ERSETZUNG DER WASSERPUMPE 65906 OHNE GEHÄUSE IN DIE 66601 MIT ALUMINIUMGEHÄUSE

TECHNISCHE INFO NR. 1121

Bild 1: Wasserpumpe 65906 ohne Gehäuse (alt)

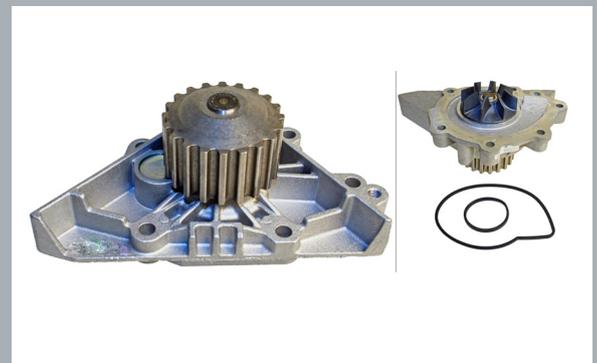
OE-seitig wurde die Wasserpumpe von einem Kunststoffgehäuse auf ein Aluminiumgehäuse umgestellt.

RUVILLE folgt dieser Umstellung und bietet die Wasserpumpe nur noch komplett mit Gehäuse an. Hiermit wird verhindert, daß der Pumpeneinsatz 65906 aus Aluminium mit dem unter Umständen fahrzeugseitig vorhandenen Kunststoffgehäuse verbaut wird. Eventuelle Abdichtungsprobleme aufgrund der unterschiedlichen Materialien werden hierdurch vermieden.

Daher ersetzt RUVILLE Pumpeneinsatz 65906 in die Wasserpumpe mit Gehäuse 66601.

- Dichtflächen motorseitig sind vor der Montage der neuen Wapu zu reinigen
- Das Kühlmittel ist komplett zu erneuern und der Kühlkreislauf zu spülen
